女川原子力発電所第2号機 工事計画審査資料	
資料番号	02-補-E-01-0100-6-2 改 8
提出年月日	2023年7月 14日
【凡例】 : 前回ヒアリング資料からの変更箇所

補足-100-6-2 原子炉冷却材浄化系主配管の

要目表記載変更について

東北電力株式会社

添付資料 2: 原子炉冷却材浄化系の系統図 (今回変更認可申請資料)

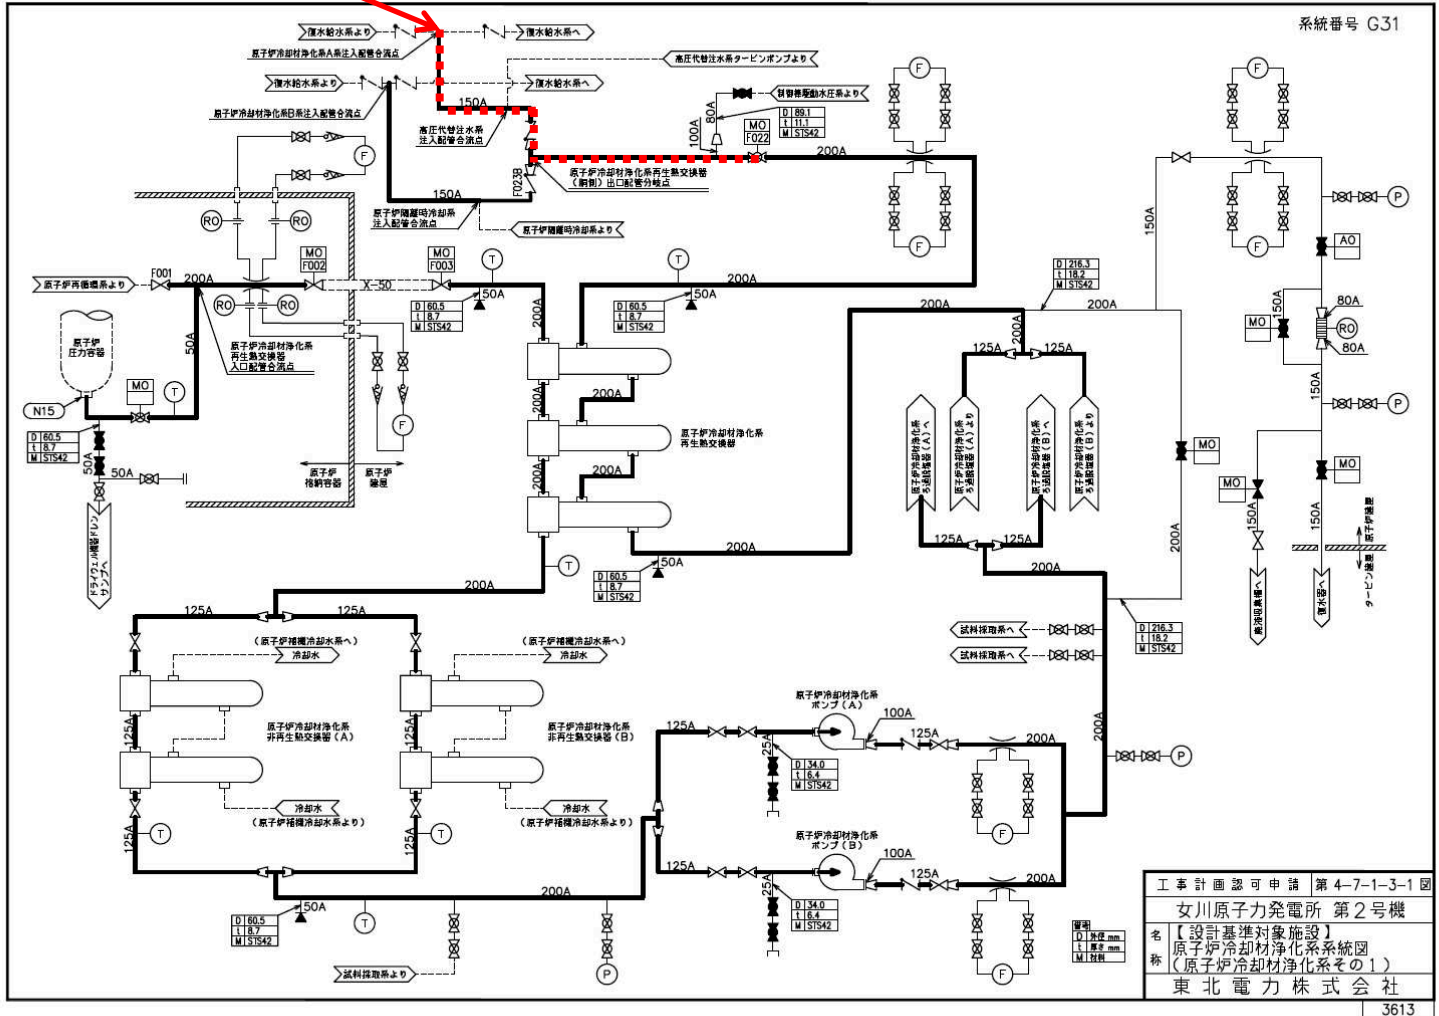
原子炉冷却材浄化系 主配管（G31-F022～高圧代替注水系注入配管合流点）（高圧代替注水系注入配管合流点～原子炉冷却材浄化系 A 系注入配管合流点）について、配管の一部を曲げ管からエルボ材に変更することが要目表に適切に記載されていなかったことから要目表の記載の変更を行う。

配管の一部を曲げ管からエルボ材に変更する記載にすることによる要目表の変更箇所は以下のとおり（添付資料 1～3 参照）。

要目表変更後欄：（最高使用圧力）8.62(MPa)，（最高使用温度）302(℃)，（外径）165.2(mm)，（厚さ）14.3(mm)，（材料）STS410

要目表変更後欄：（最高使用圧力）8.62(MPa)，（最高使用温度）302(℃)，（外径）165.2(mm)，（厚さ）14.3(mm)，（材料）STS410

女川原子力発電所第2号機 設計及び工事計画の変更認可申請 変更前後比較表
 (原子炉冷却系統施設に係る機器の配置を明示した図面及び系統図)

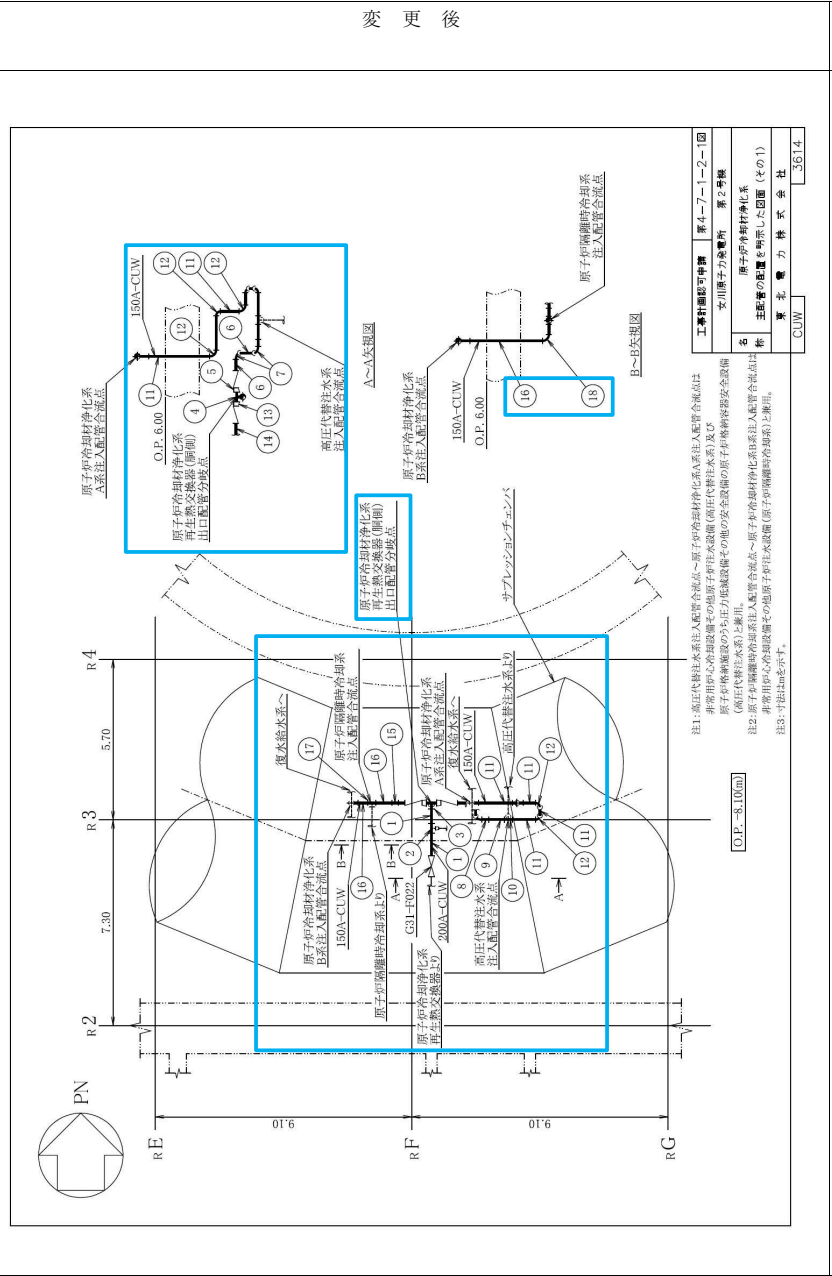
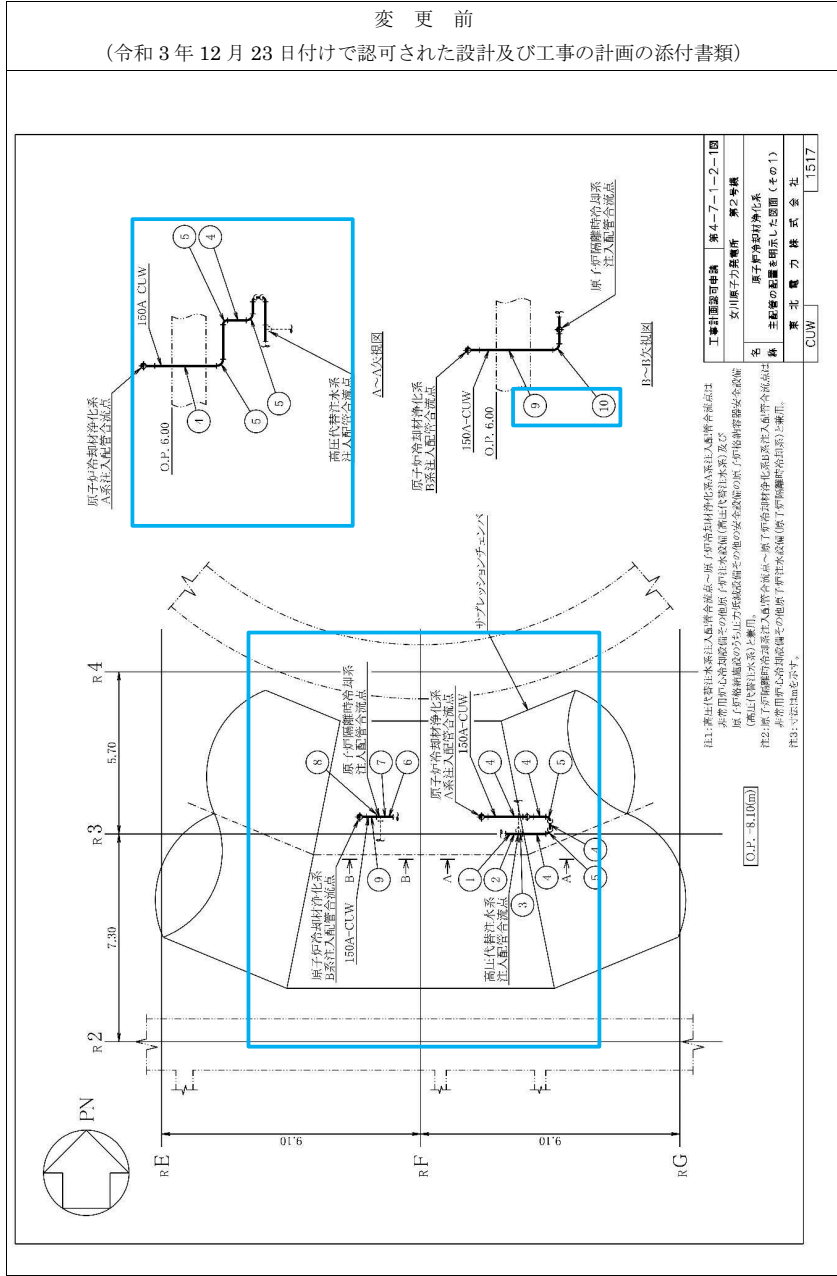
「G31-F022～高圧代替注水系注入配管合流点」のエルボは、変更前には記載されていなかったが、原子炉冷却材浄化系主配管の要目表の記載の変更に伴い要目表の変更後にエルボを新設することを記載したことにより、当該エルボを追加する必要があることから、変更後の管 No.⑦として記載を追加する。

なお、「高圧代替注水系注入配管合流点～原子炉冷却材浄化系A系注入配管合流点」のエルボについては、既認可の設計及び工事の計画に添付した図面に既に記載していたことから、当該エルボの追加はない。

また、一部細線となっていた主経路を太線表記し、当該配管図内で主配管の範囲（G31-F022～高圧代替注水系入口配管合流点）が確認できるように主経路の太線表記を追加し、これに伴う管番号の割り振りの変更を行う。

別紙 3-5 図 原子炉冷却材浄化系主配管の配置図(その1) (既認可)

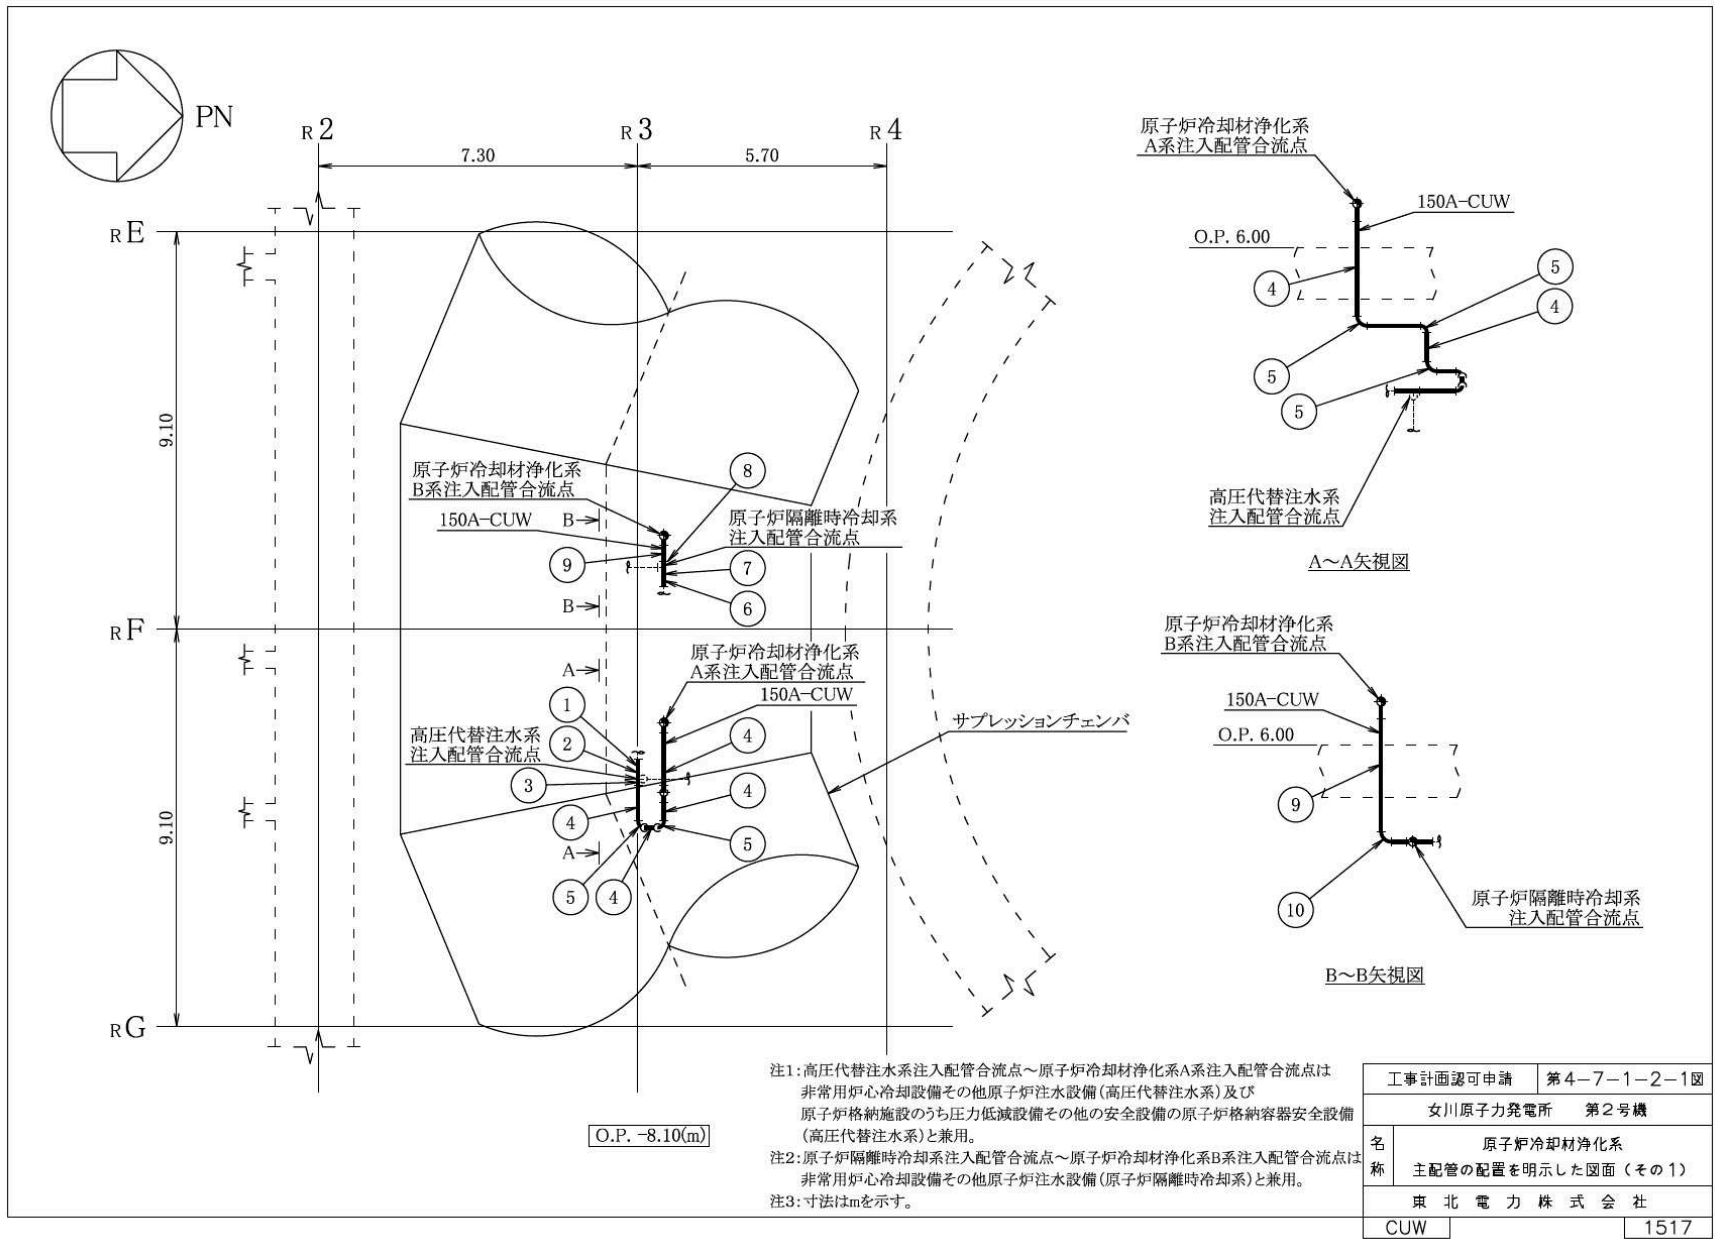
また、別紙 3-5 図、別紙 3-6 図に示すように、「高压代替注水系注入配管合流点～原子炉冷却材浄化系 A 系注入配管合流点」については、既認可の主配管の配置を明示した図面（配置図）にエルボとして既に記載していたことから、既認可時からエルボとして記載していることが確認できる。
